**ПАСПОРТ
ДОСТУПНОСТИ ОБЪЕКТА СОЦИАЛЬНОЙ
ИНФРАСТРУКТУРЫ
НА ДОСТУПНОСТЬ ДЛЯ ИНВАЛИДОВ
И МАЛОМОБИЛЬНЫХ ГРУПП НАСЕЛЕНИЯ**

(Заключение по обследованию объекта социальной инфраструктуры)

"Средняя общеобразовательная школа №12 города Ишима»

ПАСПОРТ ДОСТУПНОСТИ
объекта социальной инфраструктуры (ОСИ)
№ 468-ОО

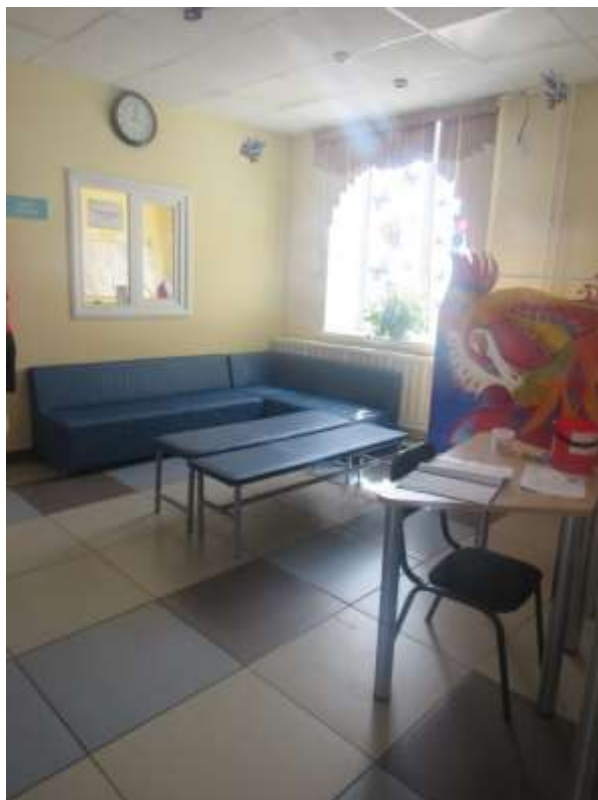
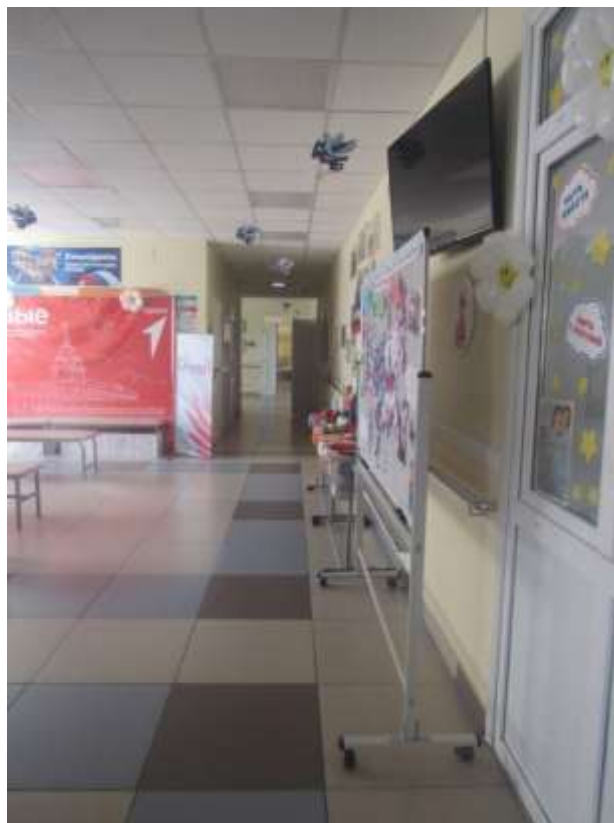
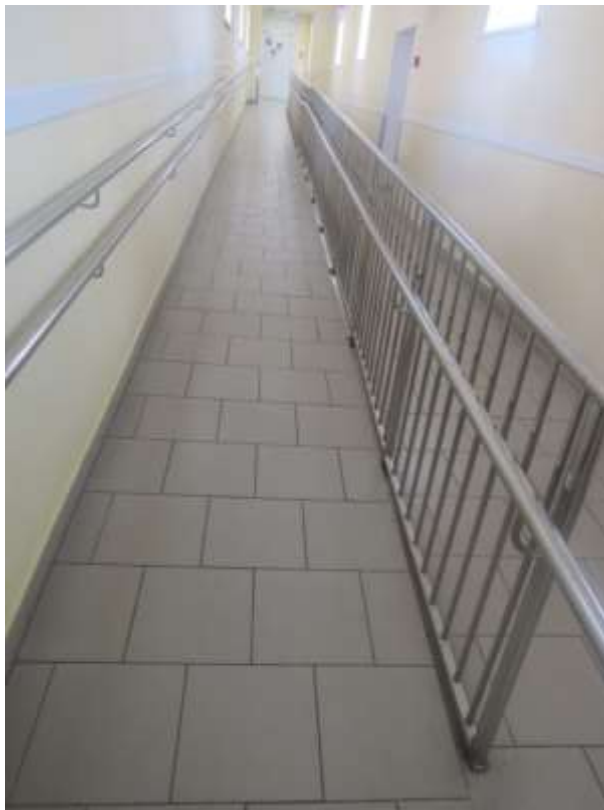
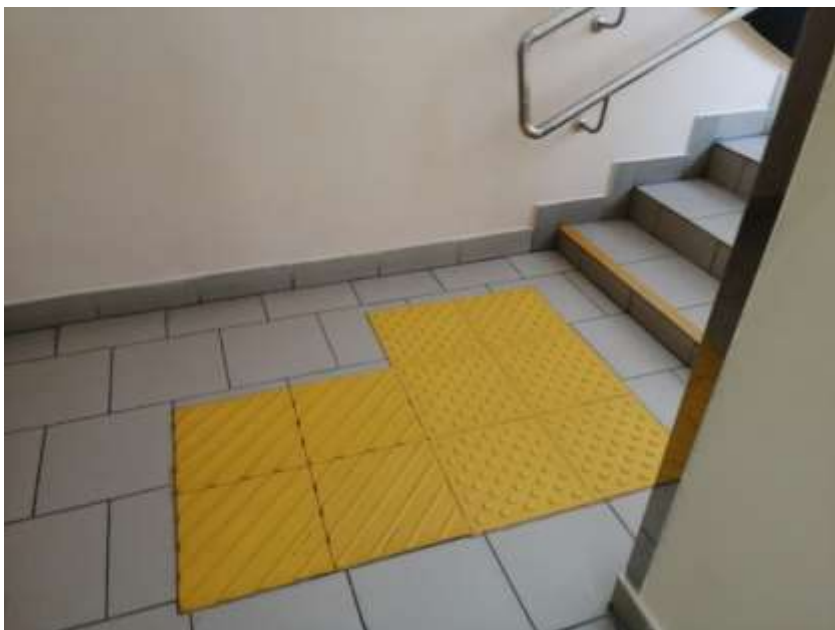
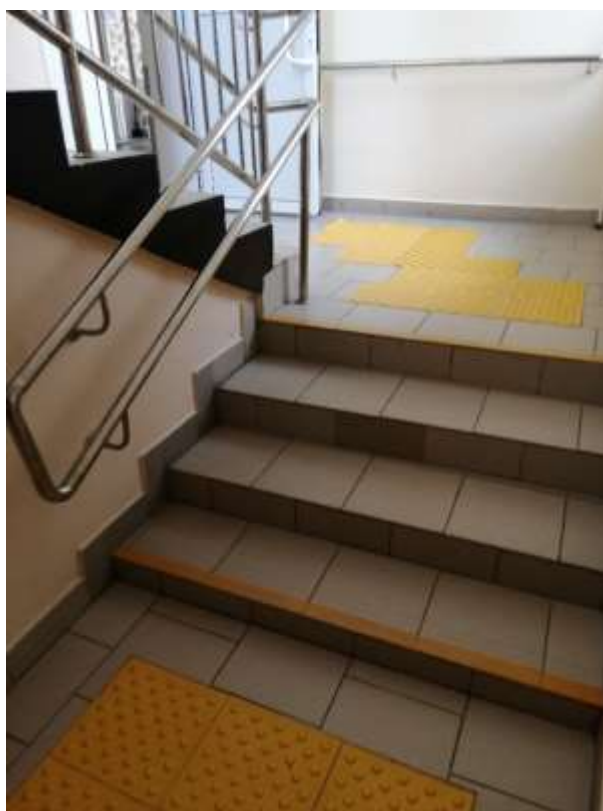
3.1	Коридор (вестибюль, зона ожидания, галерея, балкон, фойе)	есть	По плану	14-25	-отсутствует информационная табличка (оказание ситуационной помощи) на посту дежурного администратора; -на путях движения внутри здания имеются тактильно- контрастные указатели.	К,О,С,Г,У	-установить информационную табличку (оказание ситуационной помощи); -демонтировать тактильно- контрастные указатели на путях движения в здании; -при необходимости. для преодоления лестниц на путях движения инвалидами на кресле-коляске предусмотреть использование телескопического пандуса (имеется в наличии) с оказанием ситуационной помощи, обеспечить оказание ситуационной помощи инвалидам на кресле-коляске.	Текущий ремонт, индивидуаль ные решения с ТСР, организацион ные мероприятия

фото №26

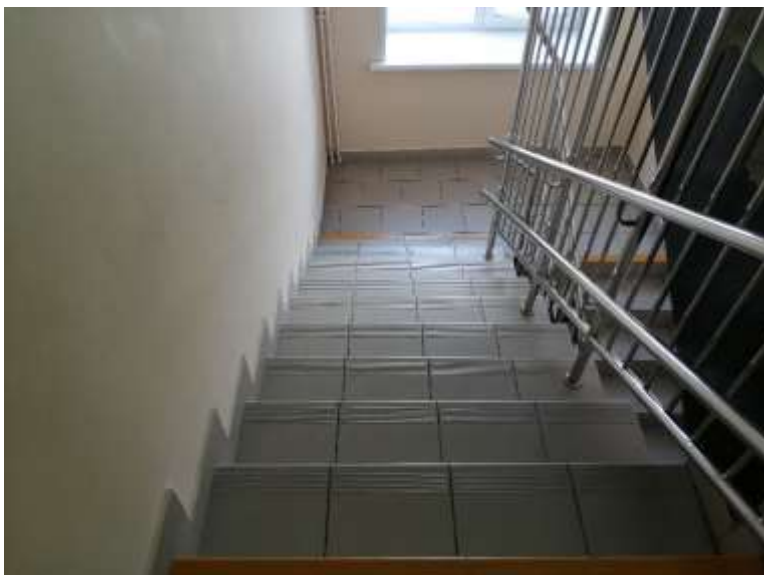
3.2	Лестница (межэтажная)	есть	По плану	26-27	-не предусмотрен доступ на этажи выше первого инвалидам на кресле-коляске.	К	-при необходимости, для доступа на этажи выше первого инвалидам на кресле-коляске предусмотреть использование телескопического пандуса (имеется в наличии) с оказанием ситуационной помощи, обеспечить оказание ситуационной помощи в таких случаях.	Индивидуаль ные решения с ТСР, организацион ные мероприятия

фото №82

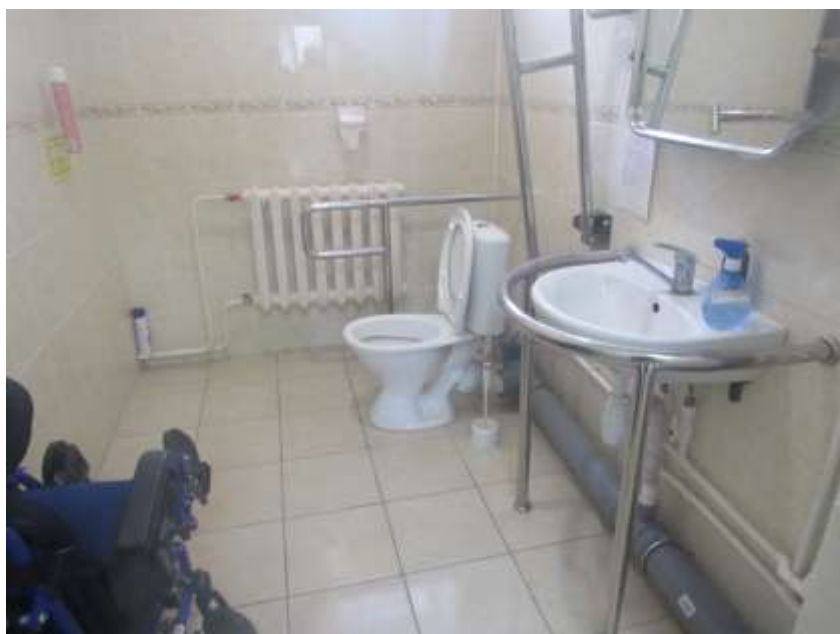
5.1	Туалетная комната	есть	По плану	80-85	-дверные ручки входа в доступную туалетную кабину не выделены контрастным цветом; -вход в туалетную кабину не обозначен пиктограммой, пиктограмма обозначения входа в туалетный блок не соответствует требованиям ГОСТ Р 52131-2019; -в универсальной туалетной кабине отсутствует кнопка вызова для связи с администратором.	К,О,С	-дверные ручки выделить контрастным цветом; -входы в туалетный блок и туалетную кабину обозначить пиктограммами по ГОСТ Р 52131- 2019 и разместить её рядом с дверью, со стороны дверной ручки, на высоте 1,3-1,5 м от пола; -установить кнопку вызова помощи с пиктограммой рядом с унитазом, в доступном для инвалида месте.	Текущий ремонт. Индивидуальн ое решение с ТСР

6.1	Визуальные средства	есть	-	1,7,10,15,20,21 30,35,42,53,56, 60,62,65,68,70, 73,75,80,82,86	-калитка входа на территорию не выделена контрастным цветом; -дверные ручки входных, внутренних и эвакуационных дверей не выделены контрастным цветом; -контрастная маркировка краевых ступеней входной лестницы не соответствует нормативным требованиям, отсутствует выделение краевых ступеней лестницы сцены; -при входе в здание отсутствуют пиктограммы доступности объекта; -отсутствуют пиктограммы «пути эвакуации» рядом с эвакуационны ми выходами. -вход в туалетную кабину не обозначен пиктограммой.	К,О,С,Г,У	-калитку входа на территорию выделить контрастным цветом; -дверные ручки входных, внутренних и эвакуационных дверей выделить контрастным цветом; -нанести контрастные полосы на краевые ступени (проступи) входной, лестницы и лестницы сцены шириной 0,08-0,1 м. Расстояние между контрастной полосой и краем проступи не более 0,04 м; -установить пиктограммы доступности объекта (после адаптации) трех нозологий (К,С,Г) согласно ГОСТ Р 52131-2019; -установить пиктограммы «Пути эвакуации» рядом с эвакуационными выходами; -вход в доступную туалетную кабину обозначить пиктограммами по ГОСТ Р 52131-2019.	Текущий ремонт
